Bürgereingaben zur Planung

Verflechtungsbereich Harscampstraße – Schildstraße - Schildplatz

Anlässlich der Beratung der Vorlage FB 68/0125/WP18 in der Bezirksvertretung Aachen-Mitte am 19.3.2025 wurden zahlreiche Rückfragen zur komprimiert dargestellten Stellungnahme zu den Bürgereingaben gestellt. Die hier ausnahmsweise ausführliche Darstellung der Eingaben soll zur Klärung der Rückfragen beitragen.

Vorschlag der Verbände für Radvorrangroute Schild-, Harscamp- und Lothringerstraße

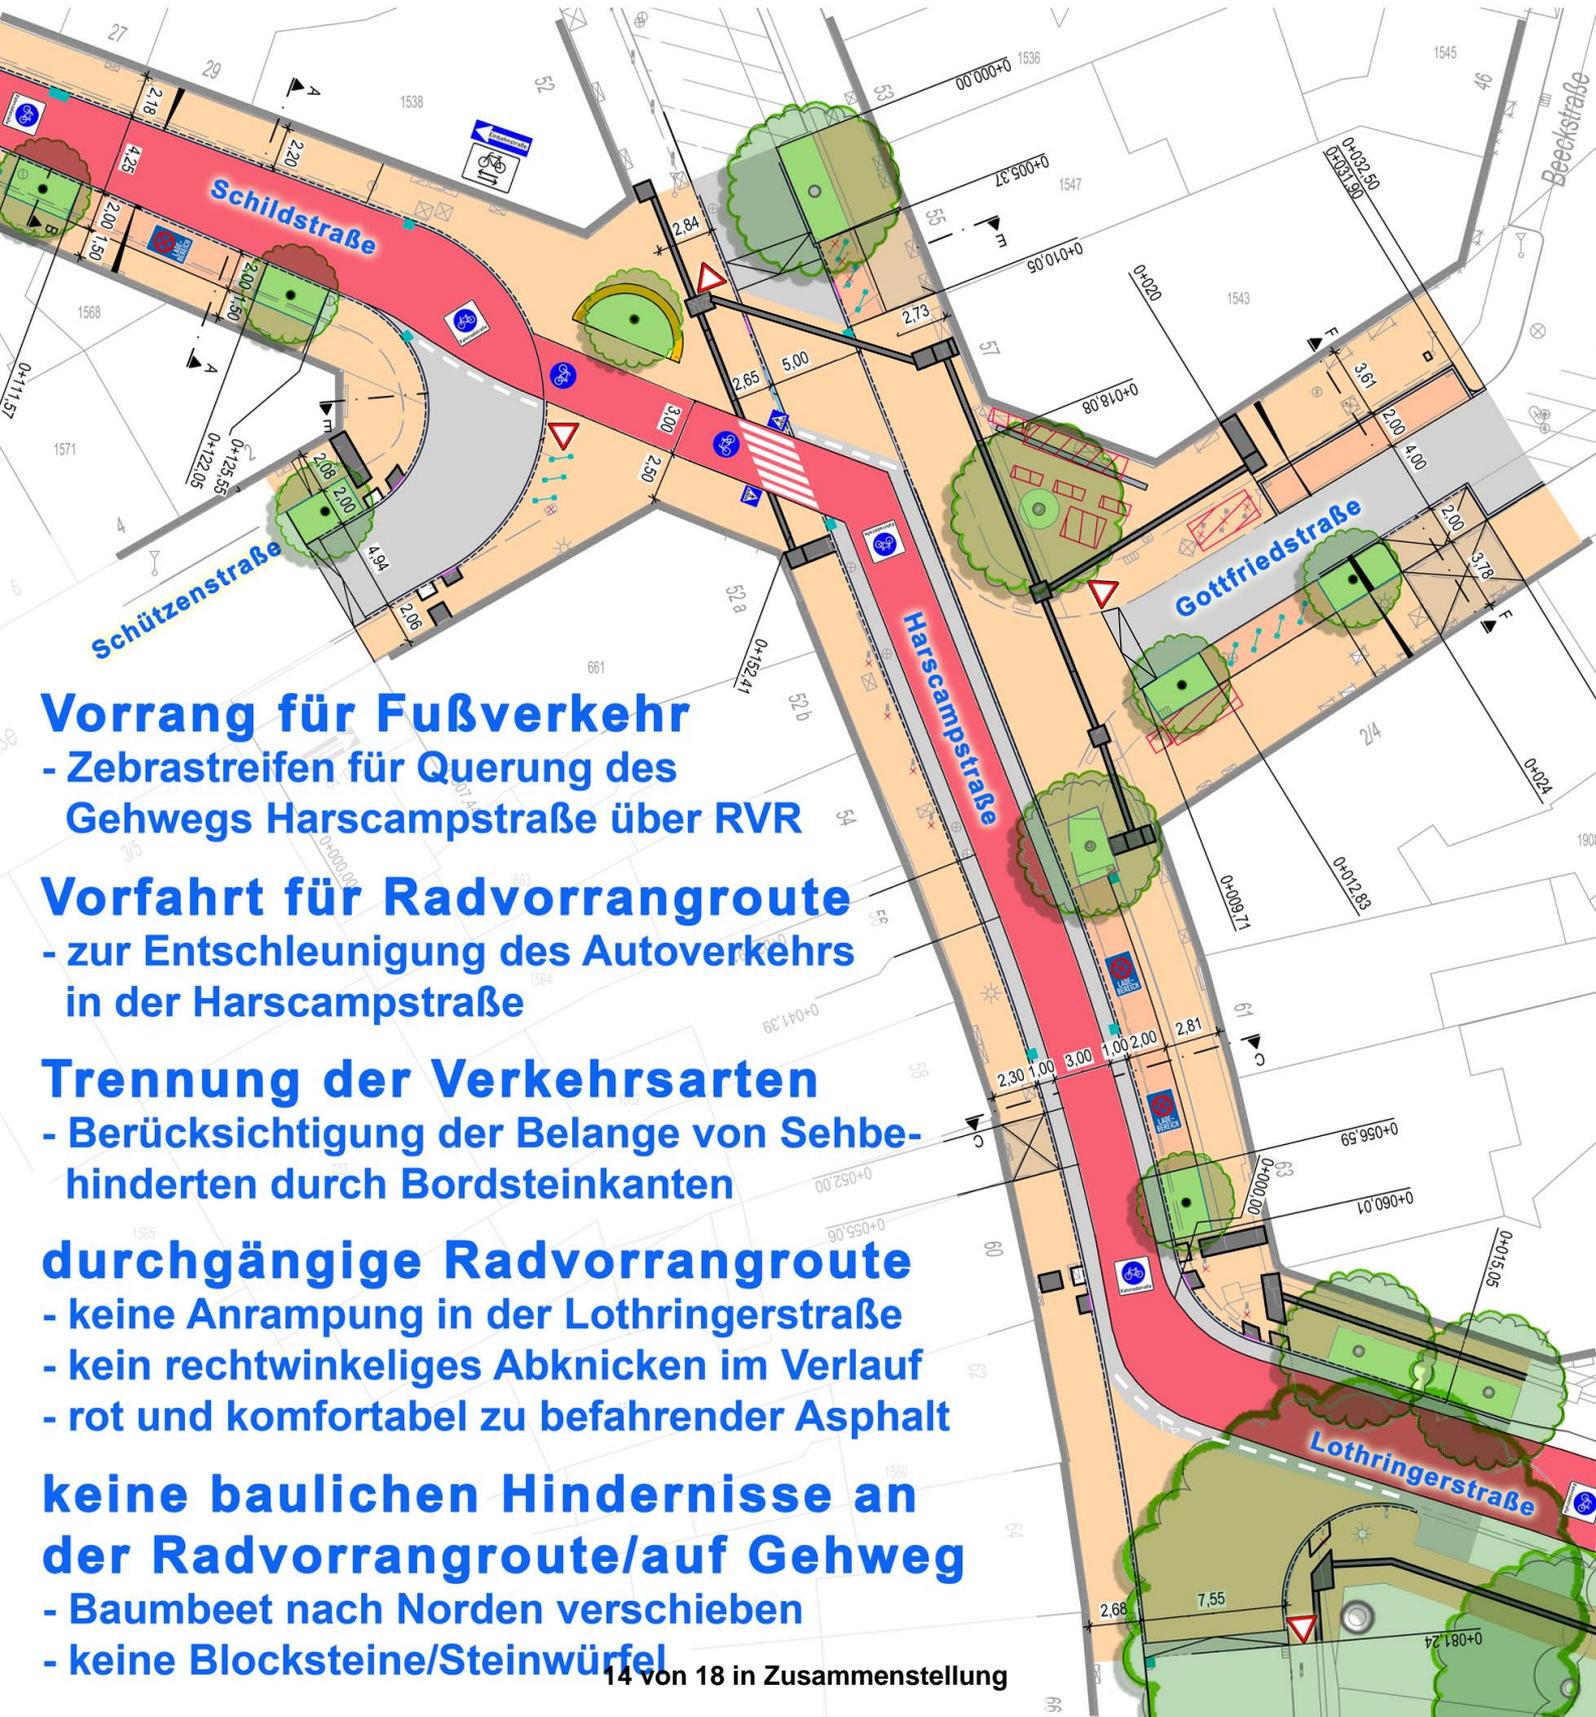
Vorrang für Fußverkehr

- Zebrastreifen für Querung des Gehwegs Harscampstraße über RVR

Vorfahrt für Radvorrangroute

- zur Entschleunigung des Autoverkehrs in der Harscampstraße

Trennung der Verkehrsarten

- Berücksichtigung der Belange von Sehbehinderten durch Bordsteinkanten

durchgängige Radvorrangroute

- keine Anrampung in der Lothringerstraße
- kein rechtwinkeliges Abknicken im Verlauf
- rot und komfortabel zu befahrender Asphalt

keine baulichen Hindernisse an der Radvorrangroute/auf Gehweg

- Baumbeet nach Norden verschieben
- keine Blocksteine/Steinwürfel

Abbildung 11: Gefährliche Hindernisse in der vorgestellten Planung (Sitzwürfel und Beeteinfassung)

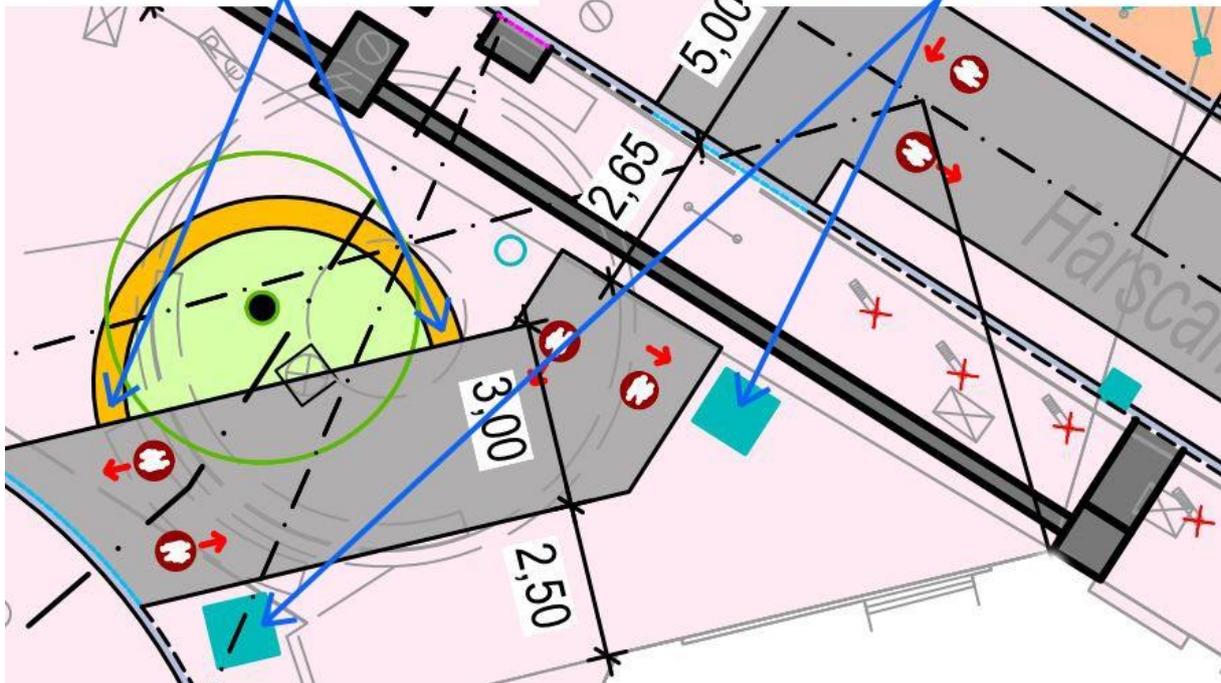
Die Einfassung des Baumbettes sollte einen ausreichenden Abstand zum Verkehrsraum von Radfahrer*innen aufweisen. Größere Sorgen bereitet uns die Planung, im Verflechtungsbereich Hindernisse in Form von Blocksteinen (1 x 1 x 0,5 m) zu schaffen. Diese stellen eine erhebliche Unfallgefahr für Radfahrer*innen und Fußgänger*innen (und insbesondere Sehbehinderte) dar. Aufgrund der negativen Erfahrungen mit den Sitzwürfeln in der Ursulinerstraße⁶ empfehlen wir diese ersatzlos aus der Planung zu streichen.

**geplante Beeteinfassung
als Sitzmöglichkeit**

**geplante Blocksteine/
Sitzwürfel (1x1x0,5 m)**
